KLAIPĖDOS RAJONO SAVIVALDYBĖS ADMINISTRACIJOS VIEŠŲJŲ PIRKIMŲ SKYRIUS

DĖL PIRKIMO NR. 6343692

Klaipėdos rajono savivaldybė vykdo tarptautinės vertės pirkimą P-2026/14275, „Mokslo paskirties, lopšelio–darželio pastato, visuomeninių negyvenamųjų pastatų grupės, Karaliaus Mindaugo g. 36, Gargždų m., Klaipėdos r. sav., statybos darbai.“ atviro konkurso būdu.

Informuojame, kad nutraukto pirkimo vykdymo metu liko neatsakytų klausimų, į kuriuos perkančioji organizacija parengė atsakymus.

Pašto dėžutės pavyzdys

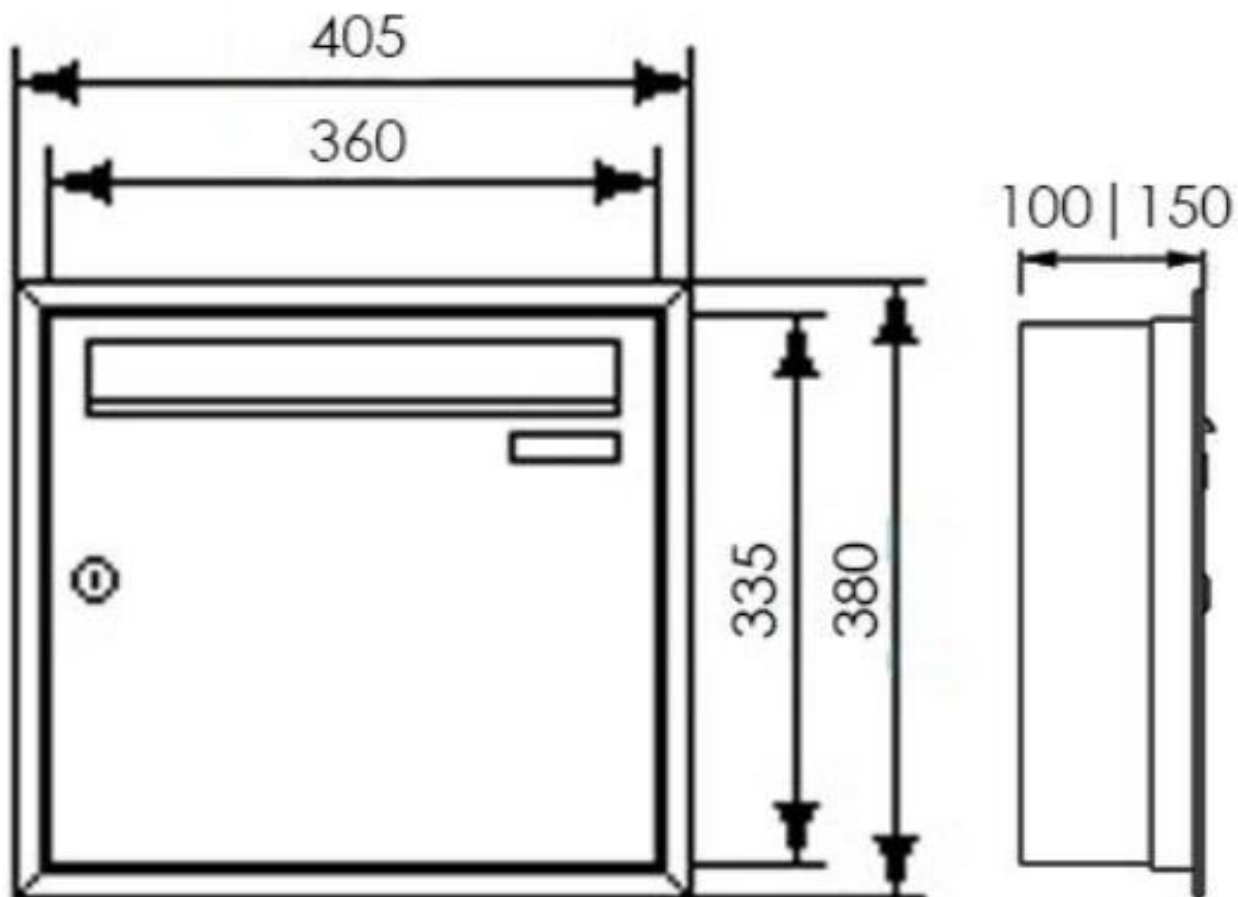
43. Prašome patikslinti arba pateikti pavyzdį pašto dėžutės įrengimui paslėptu būdu su apšvietimu, taip pat nurodyti, kurioje vietoje numatyta ją įrengti.

Atsakymas: Pridedamas pavyzdys. Priedas 3.

Lauko mūro sienos šiltinimo detalė (medienos ir skardos apdailos) MS-03
 Reikiamas $U=0.12 \text{ W/m}^2\text{K}$ | Gautas $U=0.116 \text{ W/m}^2\text{K}$

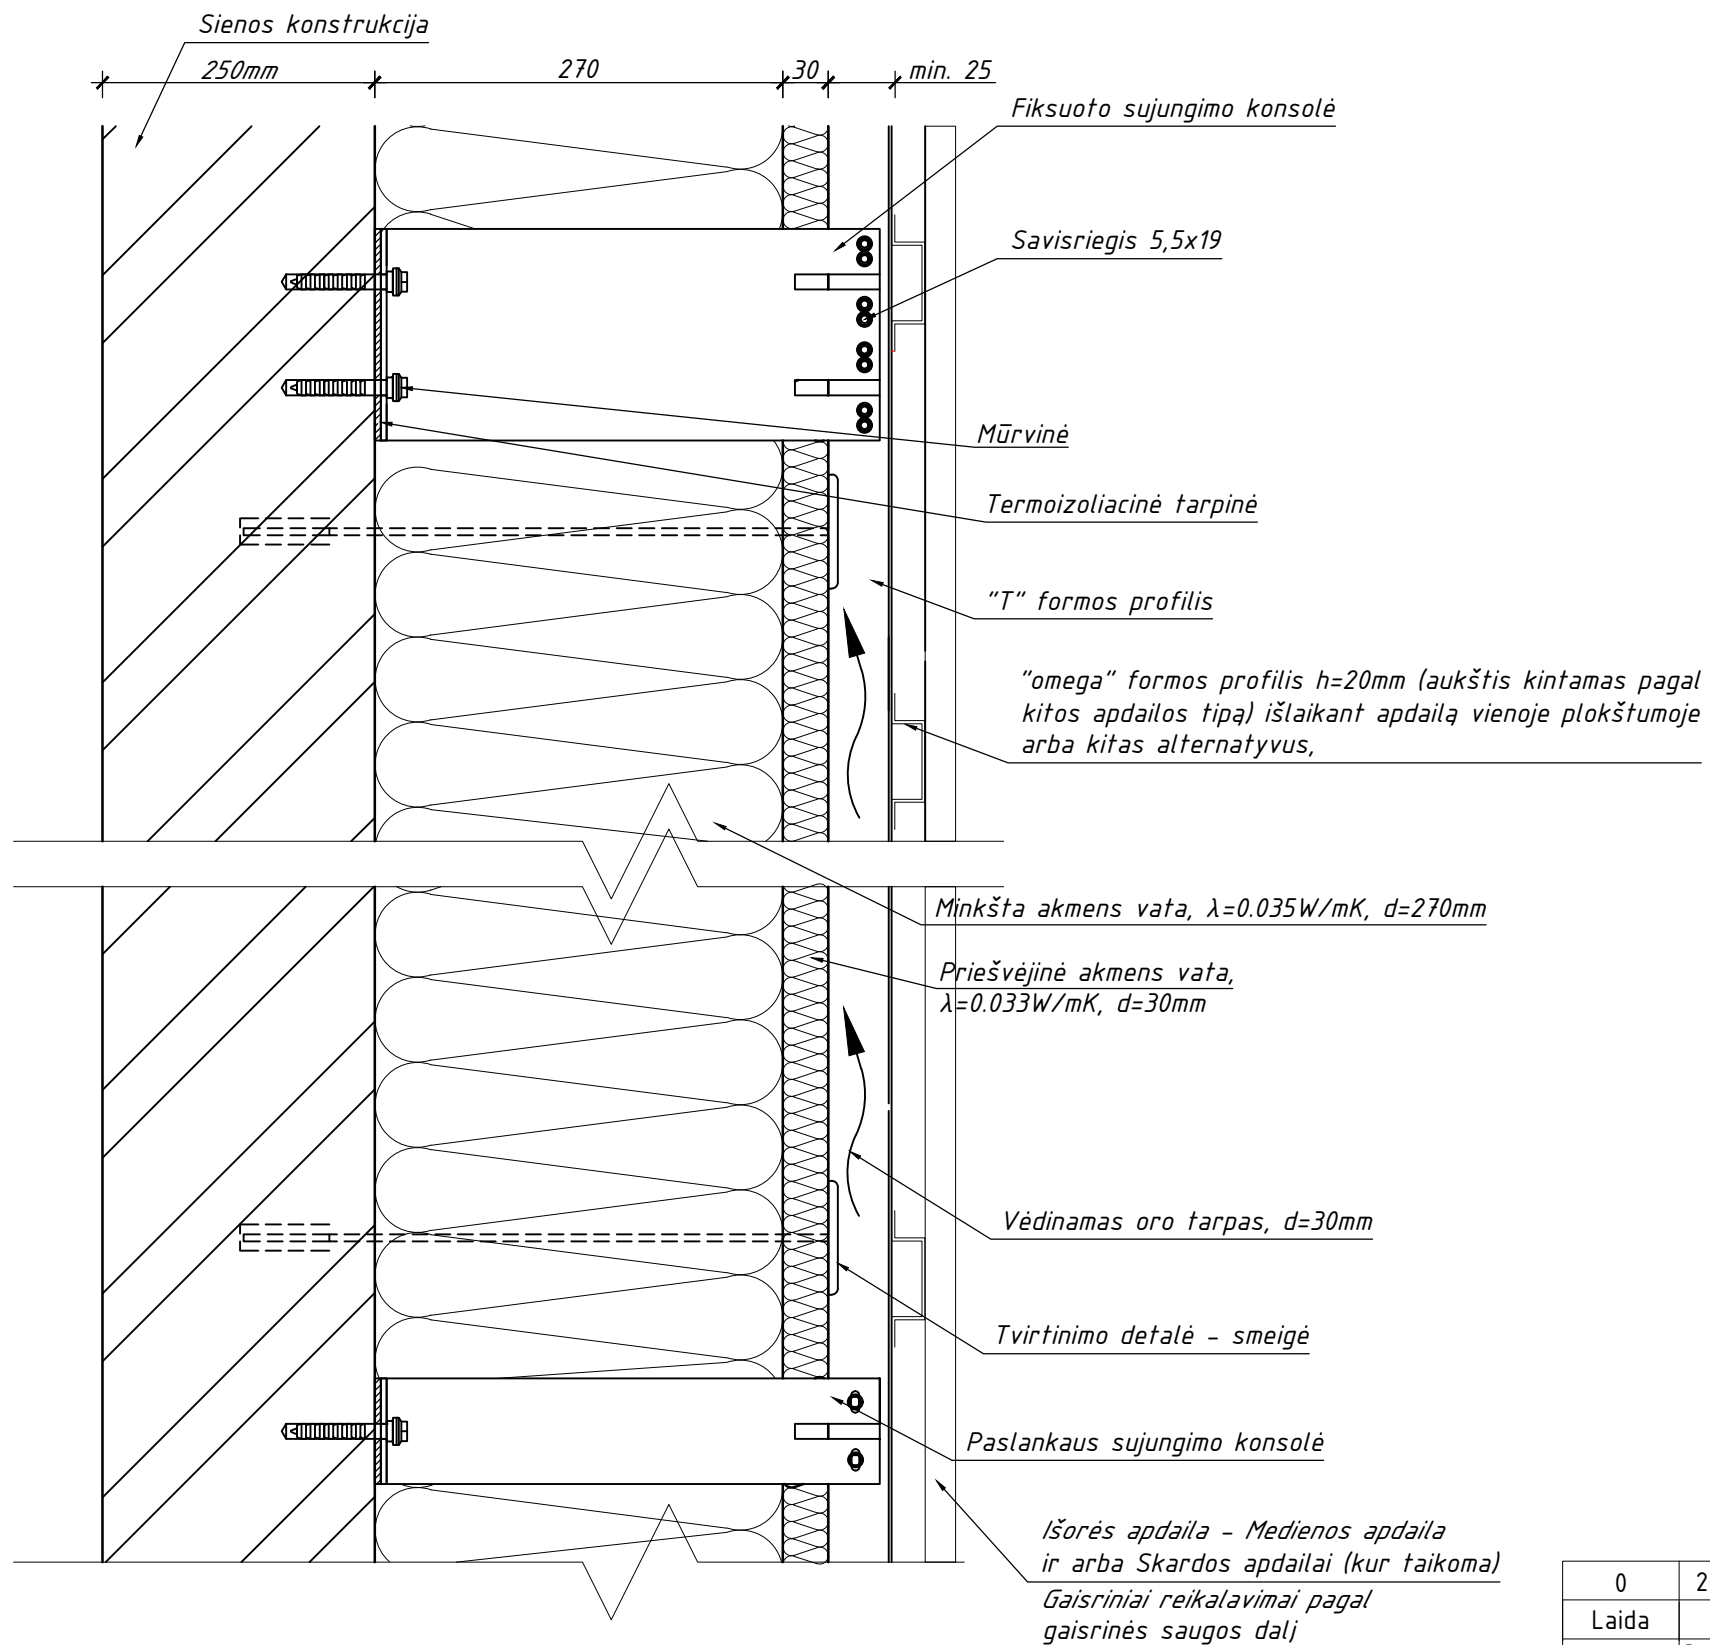
29. Prašome pateikti sienos mazgą su termomedienos apdaila. SA projekto dalyje, fasadų medienos apdailos techninėse specifikacijose, nurodyta, kad apdaila „montuojama ant medinio karkaso“, tačiau nėra aiškūs konstrukcinis sprendinys. Prašome patikslinti, ar leidžiama naudoti nerūdijančio plieno konsolos, ar reikalingi T ir L tipo profiliai, ir ar išlyginamasis karkasas turi būti įrengiamas iš medienos.

Atsakymas: pridedami mazgai Priedas 4.
